PLAN LOCAL D'URBANISME INTERCOMMUNAL

DU PAYS SOSTRANIEN

RAPPORT DE PRÉSENTATION

MODIFICATION N°1 DU PLUI

Figure 1 : Règlement graphique actuel du secteur de la carrière de « Chansaud »

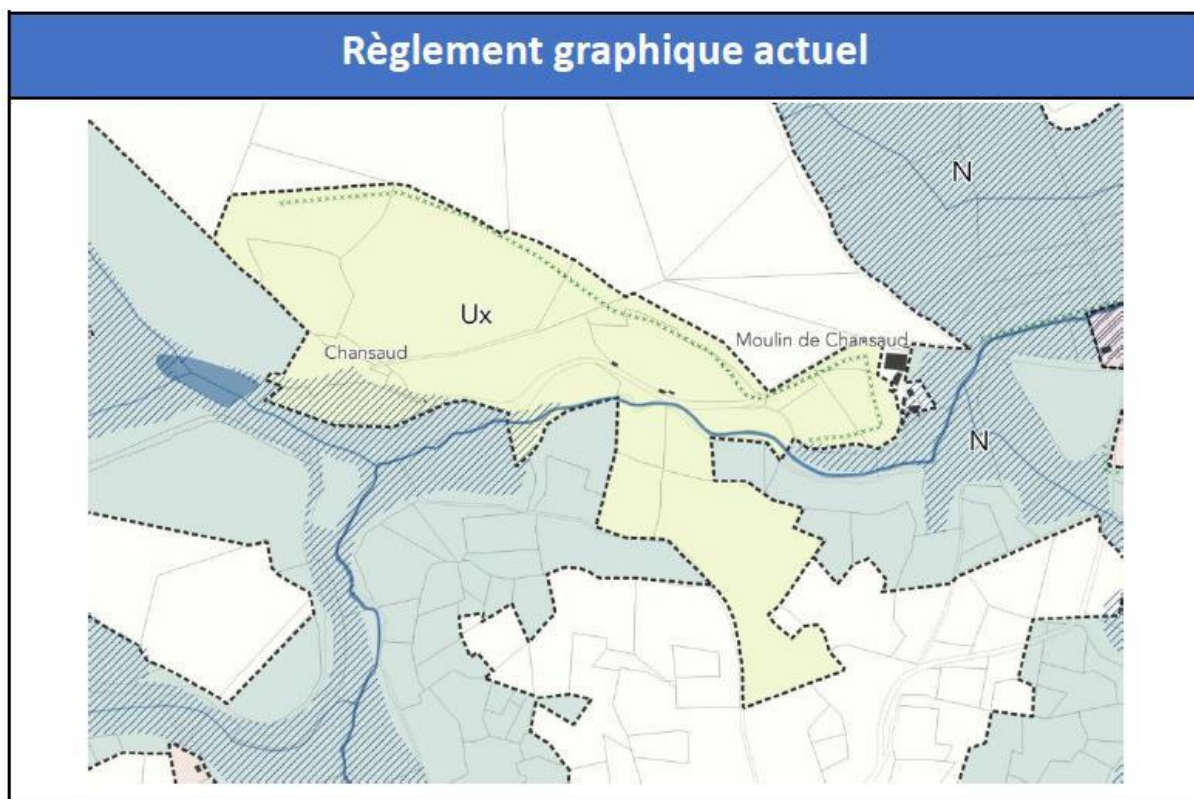
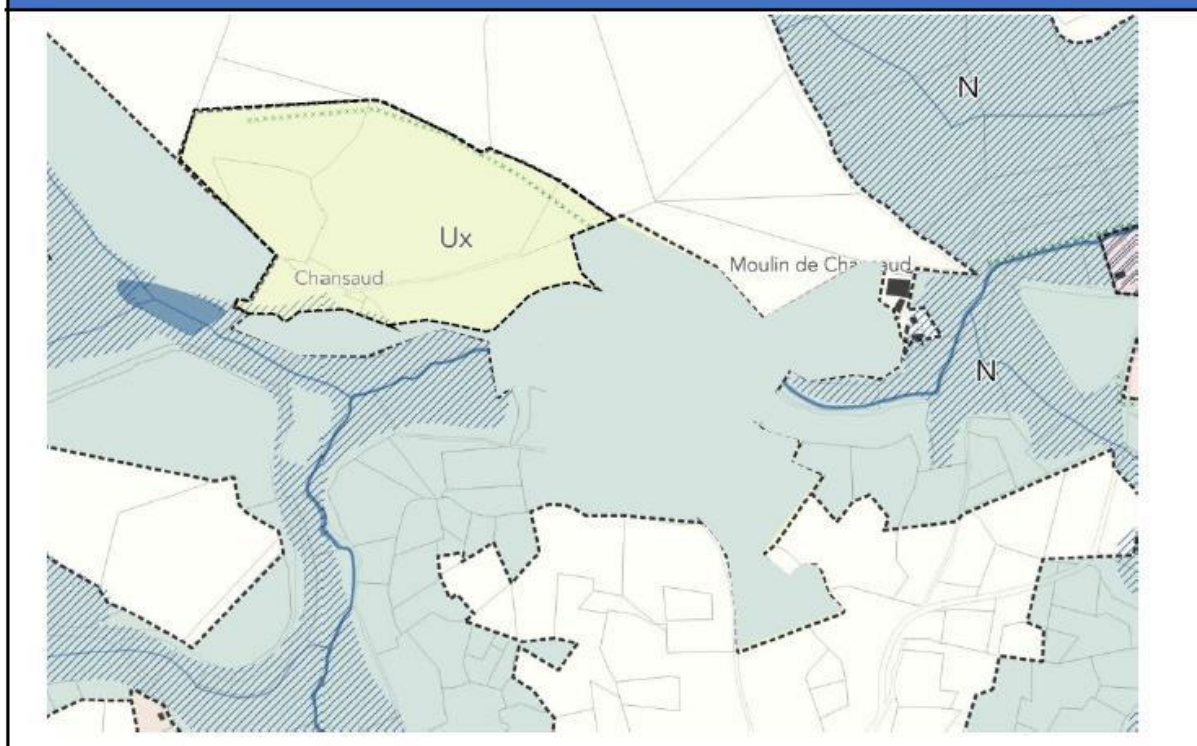
- ↗ Suppression d'une partie de la zone Nt (zone pour le développement des activités de loisirs liées aux étangs) à l'étang de la Chaume, sur la commune d'Azéables au profit d'une zone N, pour permettre la bonne prise en compte d'un arrêté de biotope. La surface concernée par la modification est inférieure à 1 ha 6 690 m².
- ↗ Suppression d'une partie de la zone Ux (zone de carrière) au profit d'une zone N (cette zone autorise les équipements de production d'énergies renouvelables). La surface concernée par la modification est d'un peu moins de 6 hectares 59 376 m².
- ↗ L'augmentation cumulée des deux modifications est de 66 066 m² en zone N.

Justification de la suppression de la zone Ux dans le secteur de la carrière de « Chansaud »

Modifier le zonage de l'ancienne zone d'exploitation en zone Naturelle, est cohérent avec l'environnement immédiat et permettra la réalisation d'un projet de centrale photovoltaïque sur un terrain de friche industrielle

Figure 2 : Règlement graphique en projet du secteur de la carrière de « Chansaud »

Figure 4 : Règlement graphique actuel

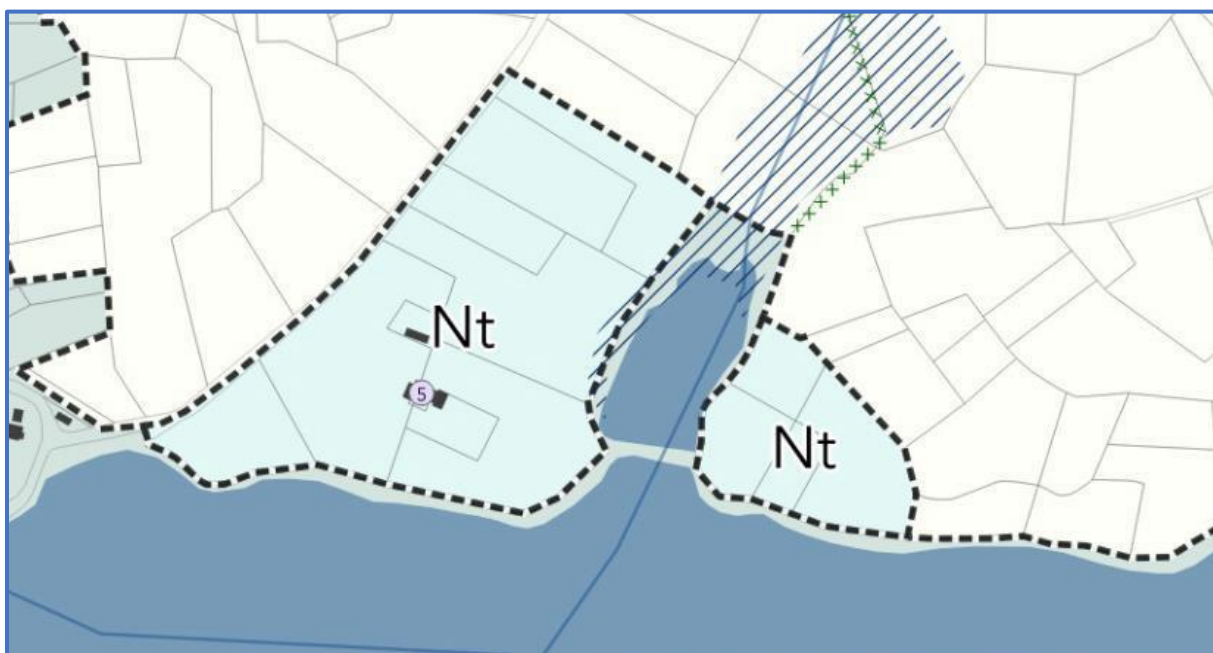
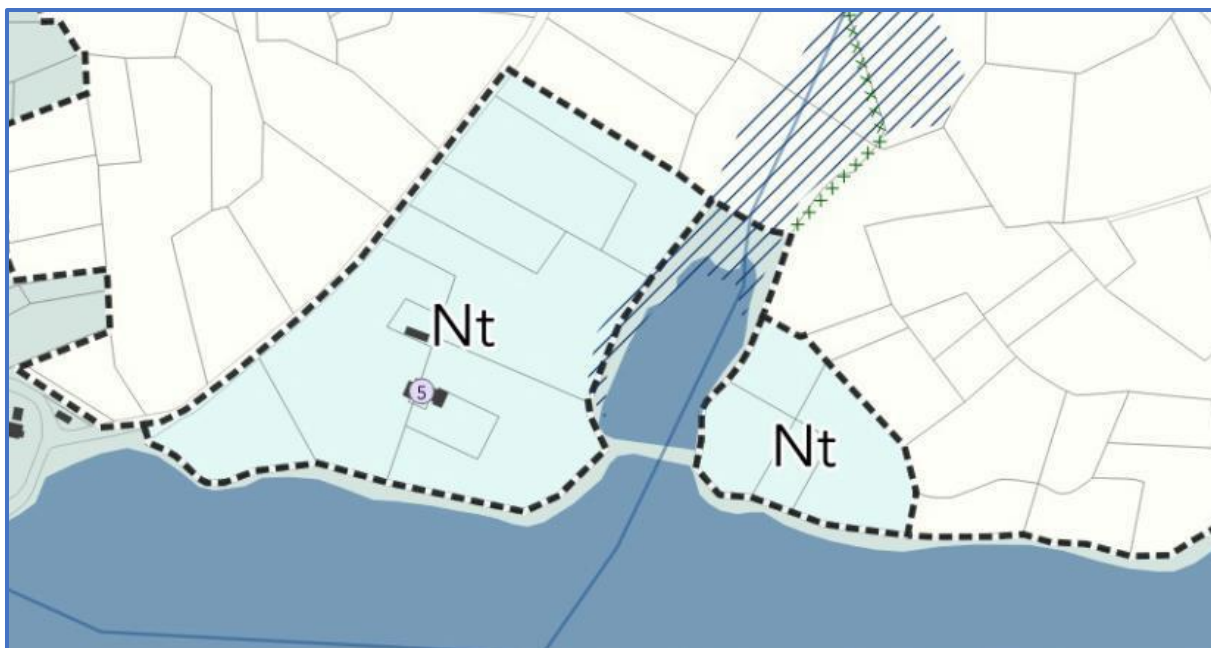
Il mentionne également dans son article 4 : « Sont également interdits dans la zone périphérique de l'étang délimitée sur le plan joint, l'ouverture de nouveaux sentiers. »

Ainsi, la zone Nt du PLUi, qui concerne des installations et équipements liés à l'exercice d'activités de loisirs de plein air en lien avec les étangs, doit se limiter à la partie du territoire non couverte par l'arrêté de biotope. Il est donc proposé de la réduire de la manière suivante :

Figure 5 : Projet de règlement graphique

Figure 7 - Zonage du secteur de la carrière de Chansaud avant modification n°1

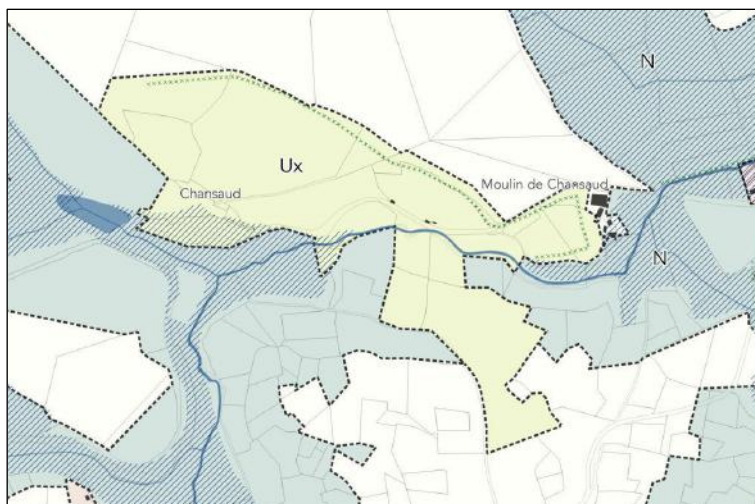
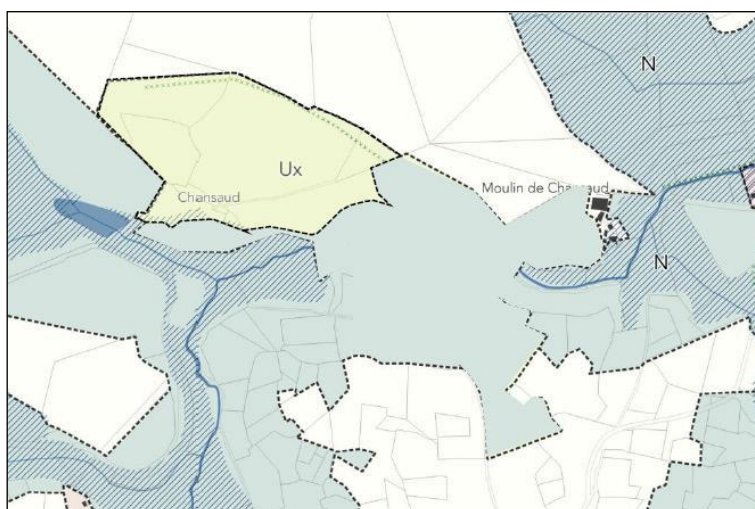
La modification du zonage dans le secteur de la carrière de « Chansaud » aura **pas d'effet significatif sur la préservation des zones humides**. Après modification, une grande partie des zones humides concernées par le classement actuel en zone Ux seront reclassées en zone A. La gestion des zones humides reste dans l'emprise de l'aménagement du parc photovoltaïque. Le règlement de la zone précise que « *les zones humides avérées identifiées au plan de zonage doivent être préservées* ».

Figure 8 : Zonage du secteur de la carrière de Chansaud après modification n°1
